**Modulo per la presentazione delle osservazioni per i piani/programmi/progetti sottoposti a procedimenti di valutazione ambientale di competenza statale**

ID: Codice procedura (ID\_VIP/ID\_MATTM):10844

Impianto per la produzione di energia elettrica da fonte eolica, costituito da 6 aerogeneratori della potenza complessiva di 37,2 MW, un sistema di accumulo da 25 MW e relative opere connesse in località "Rempillo" nel comune di Pitigliano (GR).

# TESTO DELLE OSSERVAZIONI

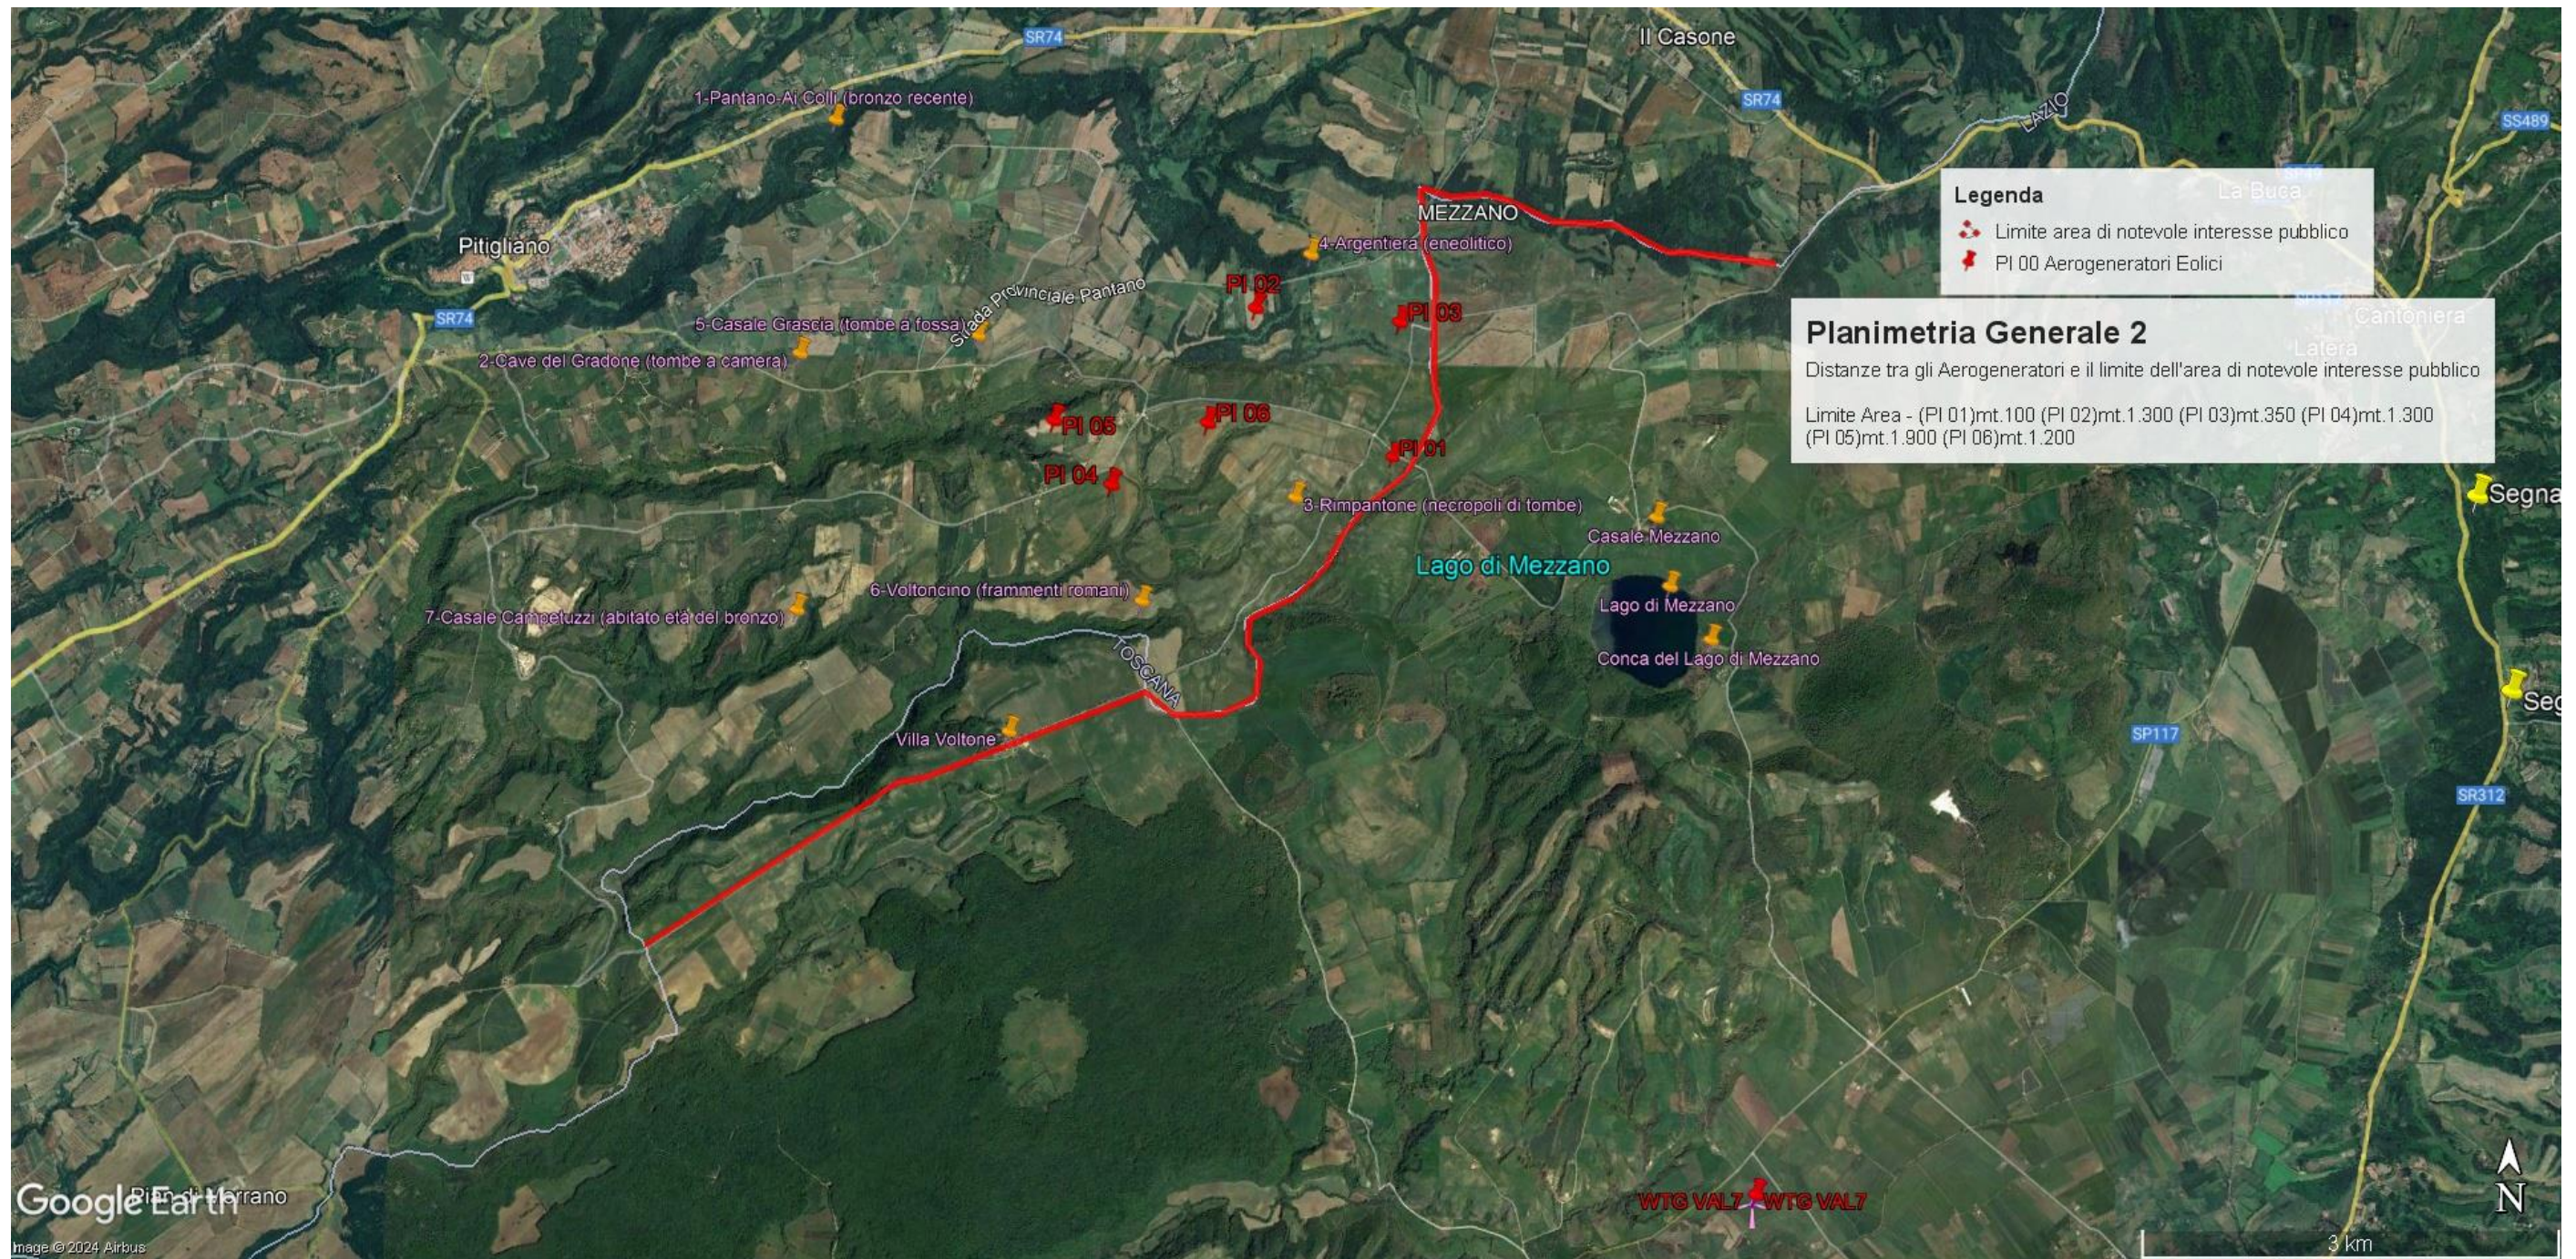
In sintesi, visti l'art. 20 comma 8 lettera c) quater del D.Lgs n 199/2021 e le Linee guida nazionali appena citate, considerato l'enorme impatto dell'impianto eolico industriale denominato "Rempillo" sulla zona paesaggistica di notevole interesse pubblico ben individuata nelle immagini n.1 e n. 2 e sui

Beni Culturali evidenziati nell'immagine n. 3 dell'Allegato alle presenti Osservazioni, per la collocazione delle pale P04 e P05 direttamente all'interno del perimetro di un'area archeologica e per gli impatti anche sull'area intermedia e vasta dei pregiati territori laziali della Tuscia settentrionale e in particolare di quelli del pitiglianese ricco di emergenze agricole, naturalistiche, storiche e archeologiche del periodo etrusco ma non solo, si chiede che venga negata l'autorizzazione all'insediamento dell'impianto eolico denominato "Rempillo".

**Immagine n. 4** Situazione di saturazione da impianti FER nella provincia di Viterbo. Non sono riportati gli impianti fotovoltaici e agrivoltaici che hanno inciso per buona parte nel cumulo di impianti FER per superare già nel 2023 gli obiettivi del PNIEC assegnati alla Regione Lazio per il 20230.

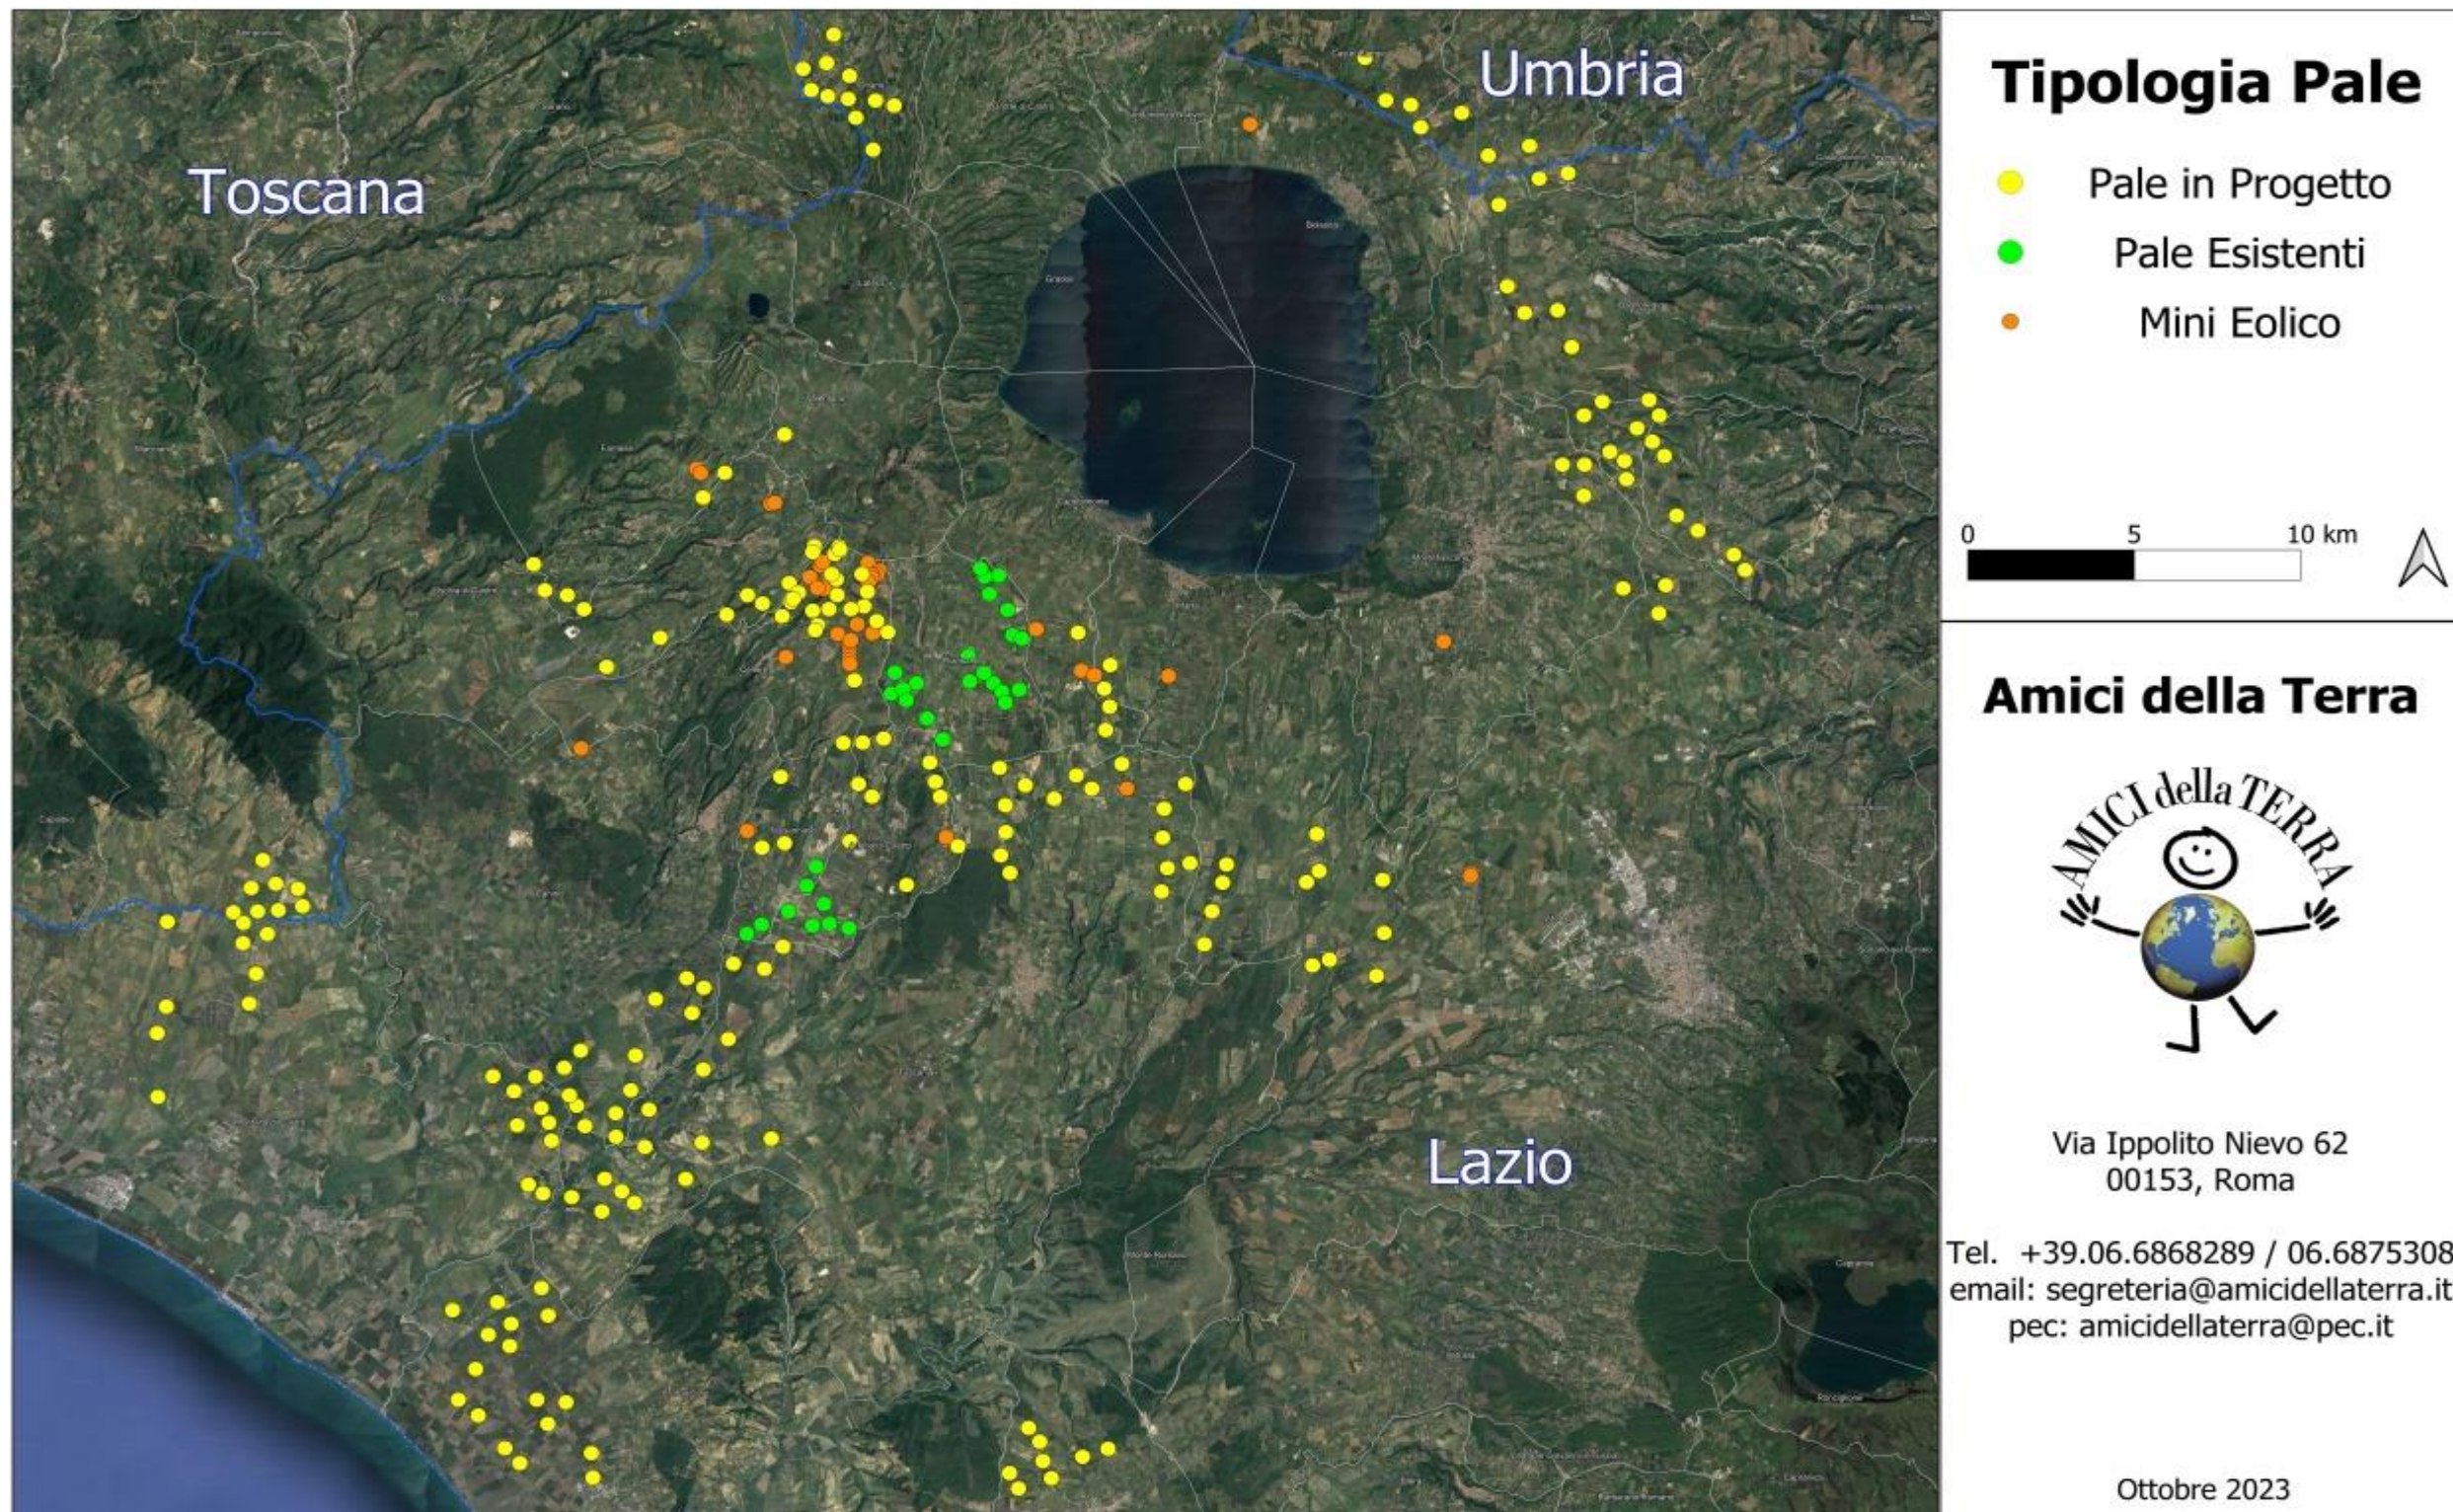
Quindi anche la Regione come Ente deputato dalla normativa nazionale a legiferare sulle aree idonee e non idonee si è espressa riguardo al fatto che abbia assolto ai doveri e alle quote stabilite dal PNIEC e in ambito regionale la provincia di Viterbo è stata quella con il più alto tasso di impianti FER tra tutte e quindi ormai satura ed il cumulo degli impianti FER installati, autorizzati e in progetto rappresenta una **elevata criticità per la sostenibilità ambientale di ulteriori eventuali iniziative.** L'impianto eolico “Rempillo” pur essendo “esterno al confine provinciale e regionale ma nelle sue immediate vicinanze ( a soli 100 metri i primi due aerogeneratori) oltre ad impattare sul territorio e sulle economie di tre Comuni del Lazio ( Farnese, Valentano e Latera) si trova nelle fasce di rispetto dei Beni di notevole interesse pubblico come si è evidenziate nelle Osservazioni nn. 1 e 2 e crea anche degli impatti negativi anche sui beni naturalistici come verrà dettagliato nell'Osservazione n. 4. Inoltre andrebbe a sommarsi al già enorme cumulo di impianti eolici e fotovoltaici e geotermici che già creano una elevata criticità ambientale nella provincia di Viterbo e interferiscono anche con il territorio toscano come si può vedere dalle immagini nn. 4 e 5
